Projekt "Erneuerung Hauptstrasse Ziefen" Verkehrs-, Betriebs- und Gestaltungskonzept Mitwirkungsbericht

Öffentliches Mitwirkungsverfahren vom 26. Mai bis zum 29. Juni 2025

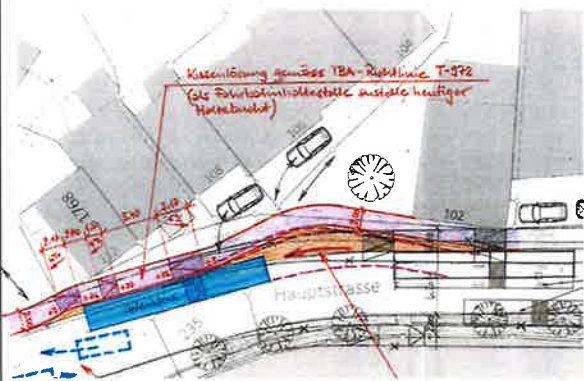
Nr.	Mitwirkungseingabe	Stellungnahme Tiefbauamt
2.8	<u>Bushaltestelle „Tal“ (Industriegebiet)</u> Die Haltestelle in Fahrtrichtung Ziefen ist sicherheitstechnisch problematisch, eine BehiG-konforme Ausführung ist ebenfalls nicht möglich. Ich plädiere daher für eine Verlegung an einen besser geeigneten Ort.	Die Haltestelle «Untertal» liegt ausserhalb des Projektperimeters und wird nicht im Zuge dieses Projekts überprüft/angepasst.
